**Conseil économique et social**

Commission économique pour l'Europe**Comité des transports intérieurs****Groupe de travail des transports par voie navigable****Groupe de travail de l'unification des prescriptions techniques et de sécurité en navigation intérieure****Quarante-quatrième session**

Recommandations relatives à des prescriptions techniques harmonisées à l'échelle européenne applicables aux bateaux de navigation intérieure (Résolution n° 61, révisée)**Propositions d'amendements au chapitre 4, «Distance de sécurité, franc-bord et échelles de tirant d'eau»****Communication du Groupe d'experts volontaires chargé de la Résolution n° 61¹****I. Activités**

Figure 4-3.7
Échelle de jauge/de tirant d'eau

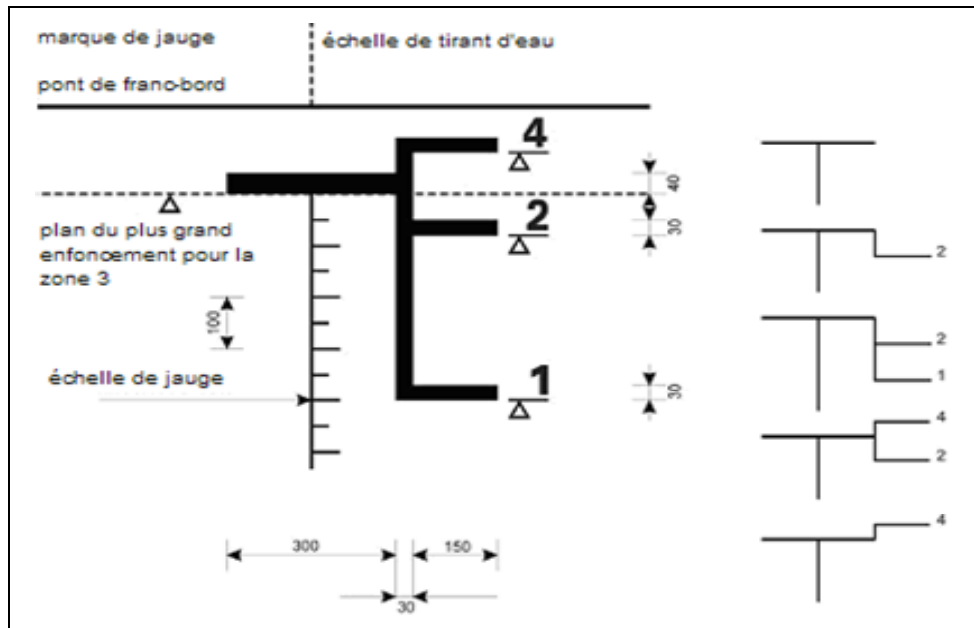
4-3.7 Pour les bateaux qui circulent sur des voies d'eau autres que celles de la zone 3 (zones 1, 2 ou 4)⁸, les paires de marques d'enfoncement avant et arrière relatives à cette zone visées au paragraphe 4.3.3 doivent être complétées par un trait vertical à partir duquel on place, en direction de la proue par rapport à la marque d'enfoncement pour la zone 3, une ligne supplémentaire, ou pour plusieurs zones plusieurs lignes supplémentaires, de 150 mm de longueur indiquant le niveau d'enfoncement⁹.

Ce trait vertical et la ligne horizontale ont 30 mm d'épaisseur. Le numéro de la zone doit figurer à côté de la marque d'enfoncement à laquelle il se rapporte; ce numéro doit mesurer 60 x 40 mm (voir fig. 4-3.7)¹⁰.

Les bords inférieurs des ~~marques d'enfoncement~~ ~~lignes de franc-bord~~ doivent correspondre ~~aux francs-bords prescrits~~ au plan du plus grand enfoncement autorisé pour les zones de navigation correspondantes¹¹.

Figure 4-3.8
Marque de franc-bord

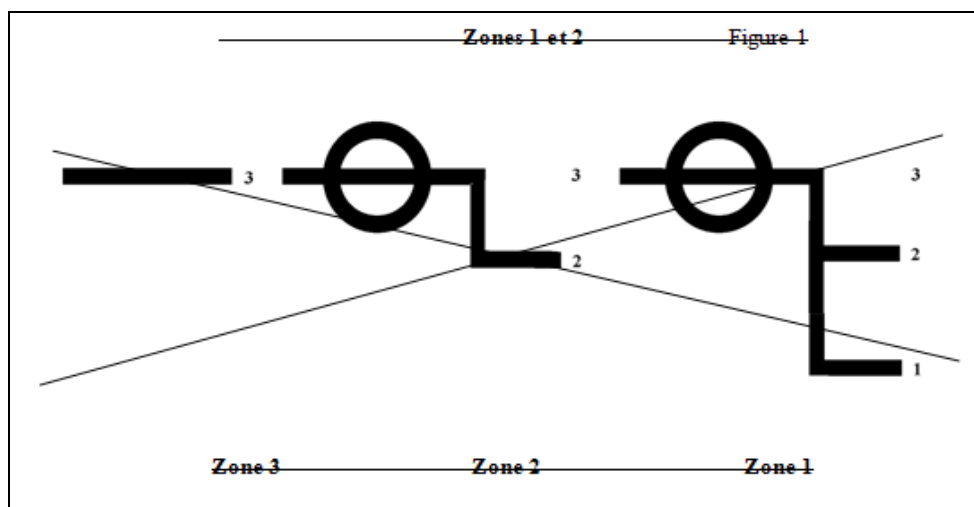
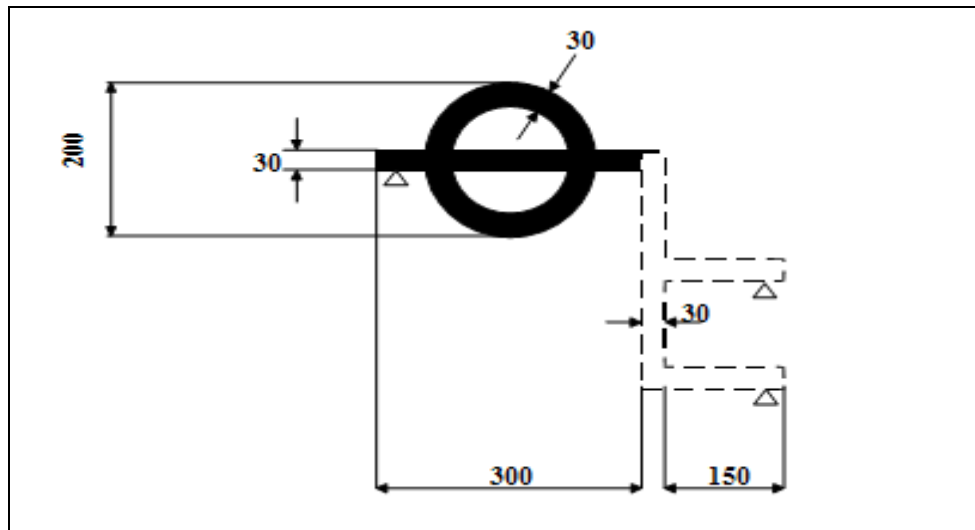
~~4.4.1.2.4-3.8~~ La marque de franc-bord pour les bateaux naviguant dans la zone 3 consiste en une bande horizontale de 300 mm de long et de 40 mm de large. L'échelle de jauge/de tirant d'eau pour les zones 1 et 2, située au centre, peut être remplacée par une marque de franc-bord.

La marque de franc-bord pour les zones 1 et 2 consiste en un anneau coupé diamétralement par une ligne horizontale éventuellement complétée par des lignes de franc-bord additionnelles.

L'épaisseur de l'anneau et la largeur de toutes les autres lignes de la marque de franc-bord sont de 30 mm; le diamètre extérieur de l'anneau est de 200 mm, la longueur de la ligne horizontale qui coupe l'anneau est de 300 mm et les dimensions des chiffres indiquant les zones sont de 60 x 40 mm (fig. 4-3.8).

Le centre de l'anneau doit se trouver au milieu du bateau. La ligne horizontale qui coupe l'anneau doit le faire de manière que son bord inférieur passe par le centre de l'anneau et constitue la ligne de franc-bord.

Si le bateau doit effectuer des parcours dans plusieurs zones de navigation, un trait vertical et des lignes de franc-bord additionnelles d'une longueur de 150 mm sont apposés vers l'avant du bateau par rapport au centre de l'anneau.

Figure 4-3.9

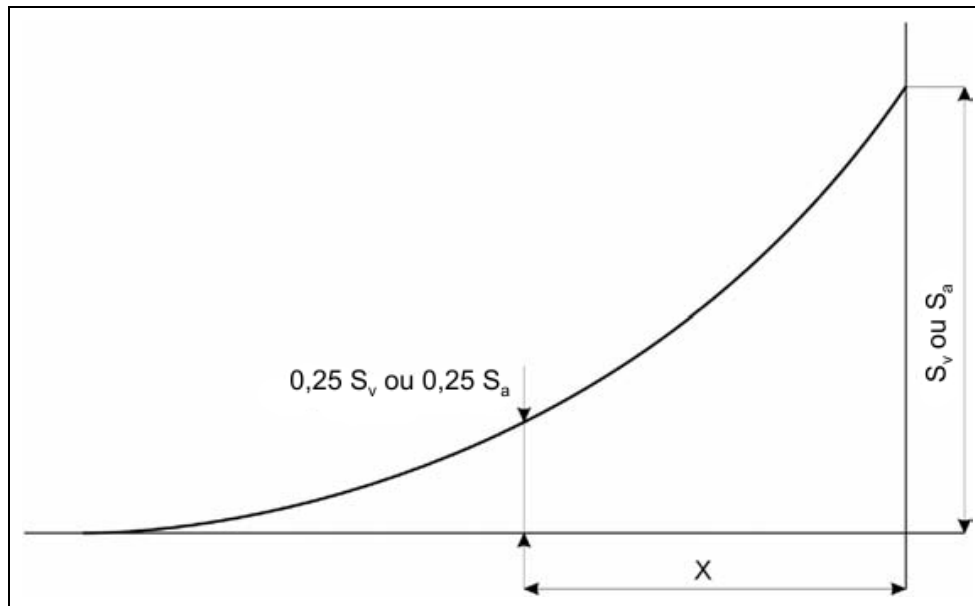
4-4.2.5 Les tontures effectives à l'avant et à l'arrière, Se_v/Se_α , sont calculées par les formules suivantes:

x est l'abscisse, mesurée à partir de l'extrémité du point où la tonture est égale à 0,25 S_v ou 0,25 S_α (voir fig. 4-3.9).

Le coefficient p ne peut être supérieur à 1¹⁸.
